LWE_CAD			
30.10.2008	SAR		
1:150	SLD-MONTAGE		1666-720.00.03.007-001
			9873 042 08

Einzelheit X

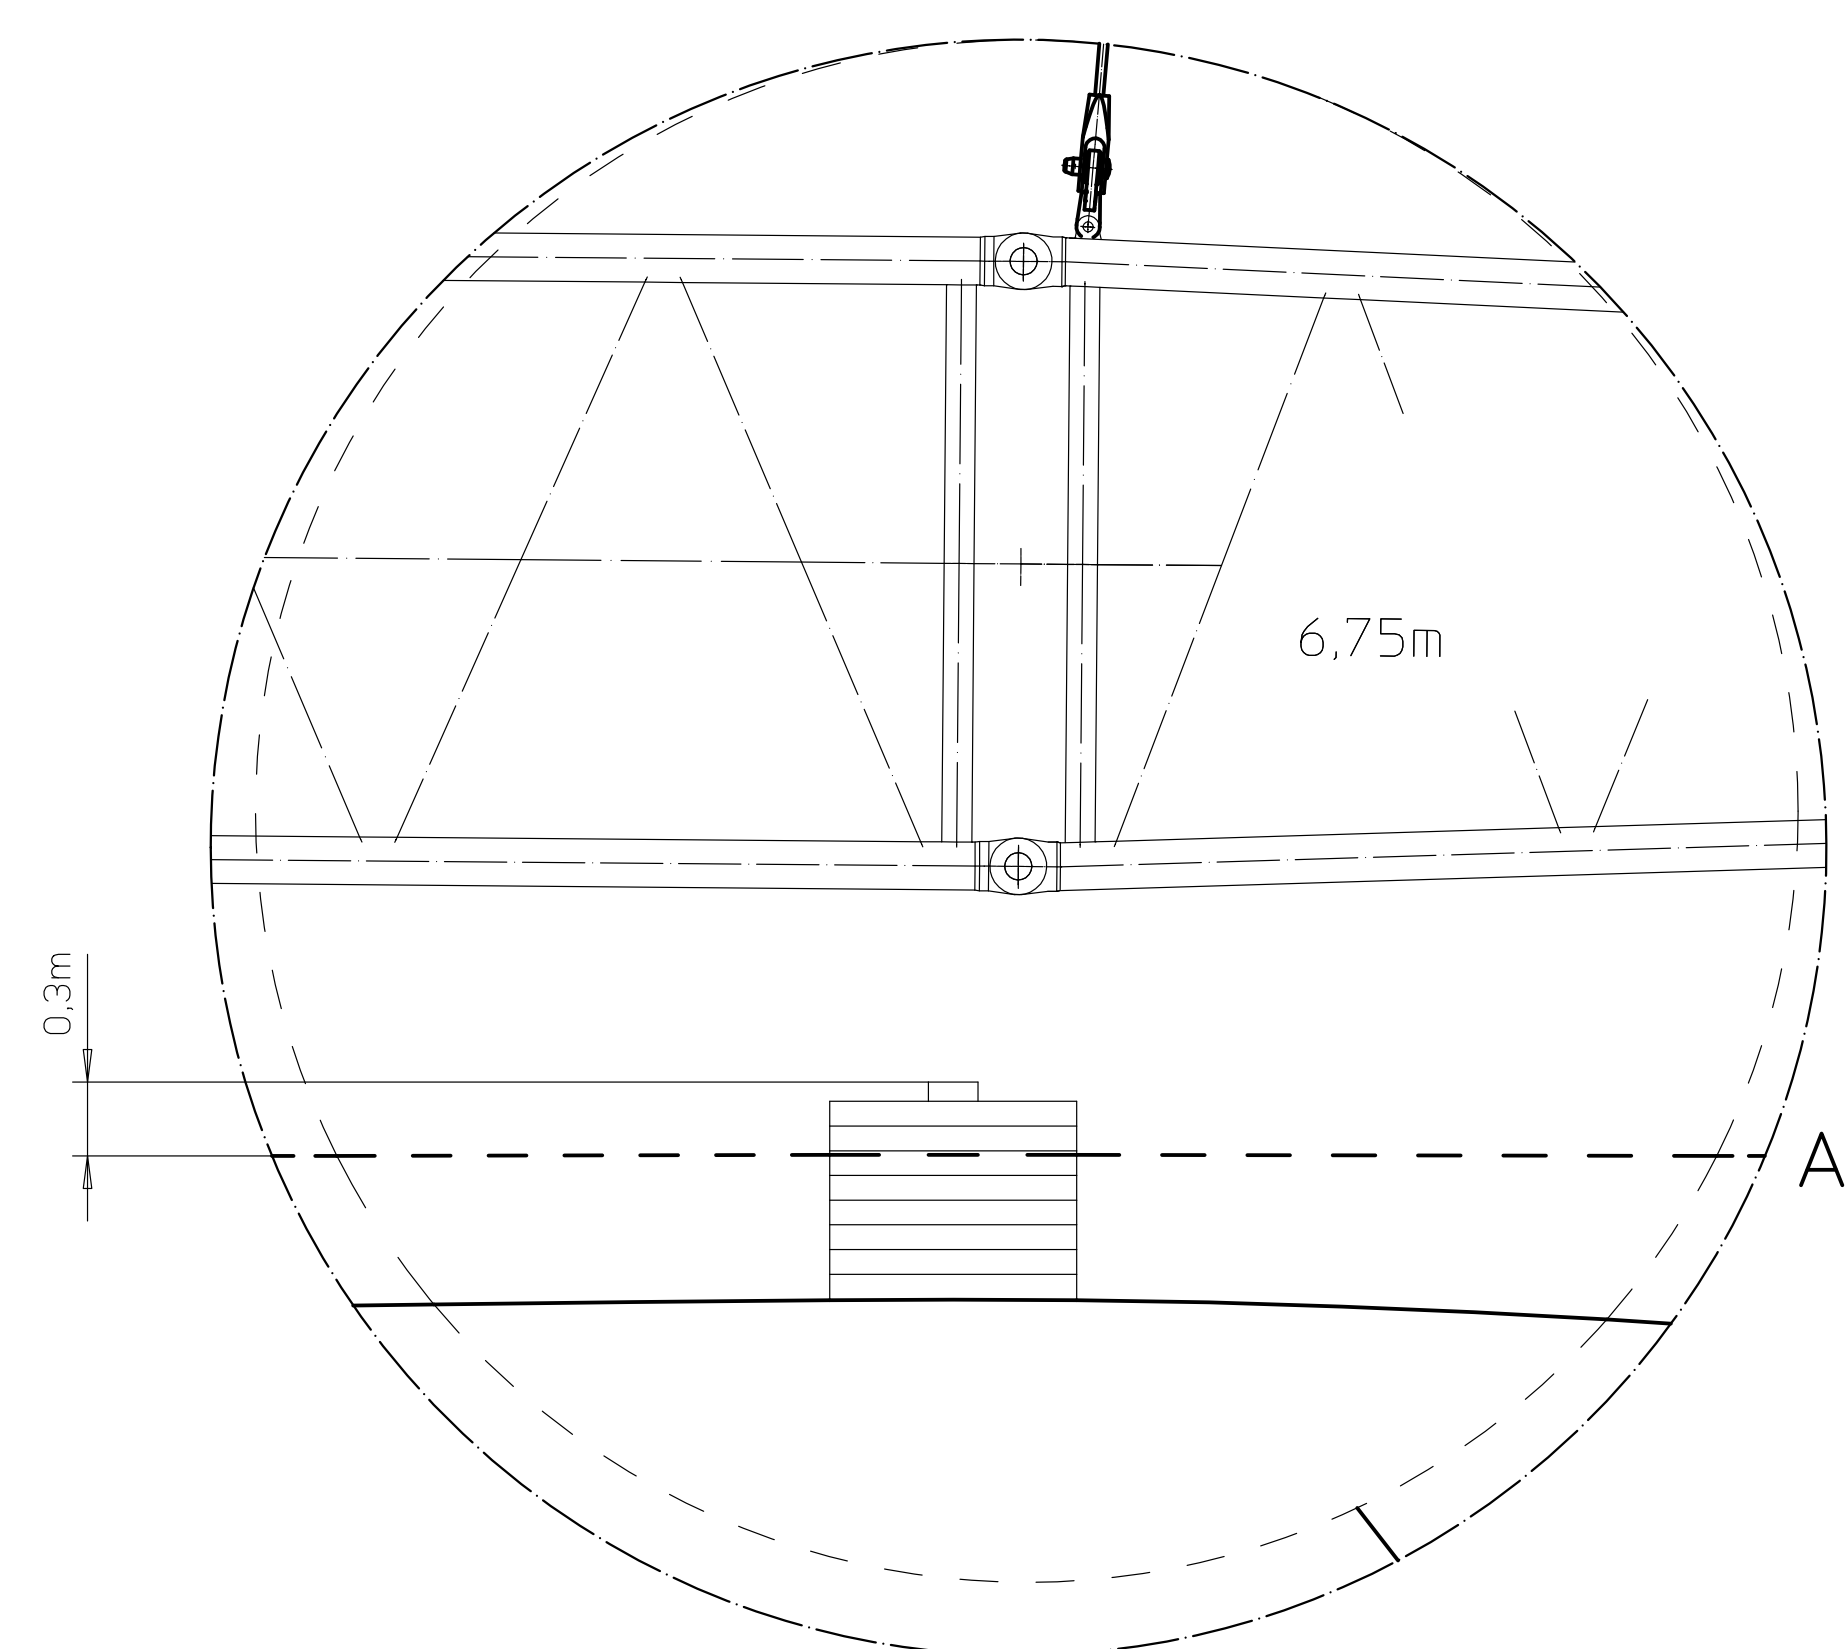
Statisch geprüft:	Sachbearbeiter	Datum	Name
	Abteilungsleiter		Kranke
Bemerkung:	Änd.001: Einzelheit X, Unterbauhöhe von 2m auf 0,3m geändert.

Die Oberkante der Unterbauung muß 0,3m über der Ausrichtungsebene liegen.
